Richiesta di Offerta per affidamento diretto, ai sensi dell'art. 50 comma 1, lett. b) del D.Lgs. 36/2023, per la fornitura ed installazione di n. 5 cappe a flusso laminare occorrenti alla Banca degli Occhi della Fondazione IRCCS San Gerardo dei Tintori

Risposte alle richieste di chiarimenti n. 6-7 ID SINTEL 216043577

Immagine 1

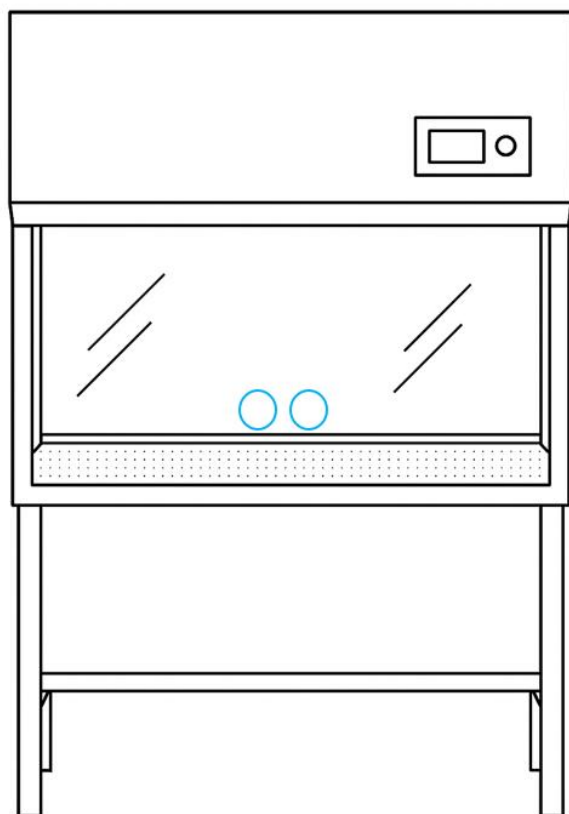
2.a) *Si richiede che tutte le cappe siano dotate di due fori dal diametro di 20mm per la predisposizione di un sistema di monitoraggio particellare e microbiologico la cui posizione verrà definita in sede di ordine. VI CHIEDIAMO DI PRECISARE GIA' IN FASE DI GARA LE POSIZIONI DI TALI FORI PER CAPIRNE LA FATTIBILITA' IN PRODUZIONE;*

“ ... Relativamente ai 2 fori da 20mm da posizionarsi sulla parete posteriore della cappa si richiede che possa ritenersi valida la soluzione alternativa di posizionamento dei fori sui vetri laterali nella cappa, soluzione più sicura in quanto non si va a mettere in contatto l'area sporca circolante dietro il pannello di fondo con l'aria sterile presente nell'area di lavoro ... ”.

2.a) La richiesta è di posizionare tali fori sulla parete posteriore della cappa in prossimità del piano di lavoro come schematizzato in Immagine 1.

Non si accetta soluzione alternativa proposta, si chiede di posizionare i fori sulla parte posteriore della cappa.

Immagine 2

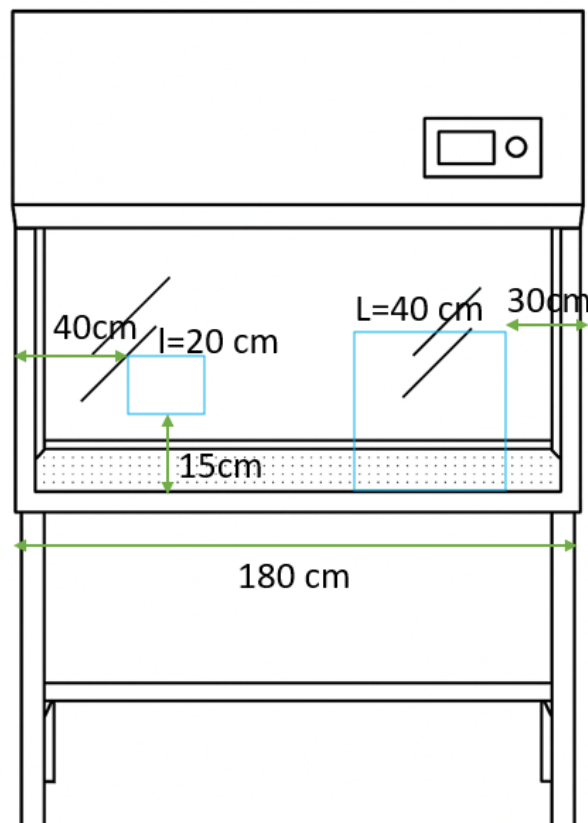
2.b) *Si richiede che una delle cappe fornite sia dotata di appositi ritagli/predisposizioni strutturali per l'inserimento e l'utilizzo di strumentazione sotto cappa, quali microscopio e tomografo a coerenza ottica necessarie alle attività operative, garantendo il mantenimento delle condizioni di sicurezza e del corretto flusso laminare. VI CHIEDIAMO DI INVIARVI UNA SORTA DI DISEGNO/PROGETTO PER CAPIRE CORRETTAMENTE QUALI RITAGLI/PREDISPOSIZIONI NECESSITATE COSI' DA CAPIRE SE SONO FATTIBILI CON LA PRODUZIONE;*

“...Si richiede che una delle cappe fornite sia dotata di appositi ritagli/predisposizioni strutturali per l'inserimento e l'utilizzo di strumentazione sotto cappa, quali microscopio e tomografo a coerenza ottica necessarie alle attività operative, garantendo il mantenimento delle condizioni di sicurezza e del corretto flusso laminare. Si richiede chiarimento e informazioni più dettagliata della dimensione

e della posizione (lato centrale, sinistra o destra) dei ritagli e la predisposizione necessaria e maggiori info dimensionale (LxH) del microscopio che prevedete di posizionare sotto la cappa. “

2.b) Indicativamente i ritagli necessari sono posizionati a 30 e 40 cm dai bordi laterali della cappa e sono due quadrati di lato rispettivamente 40 e 20 cm come così come schematizzato in Immagine 2.
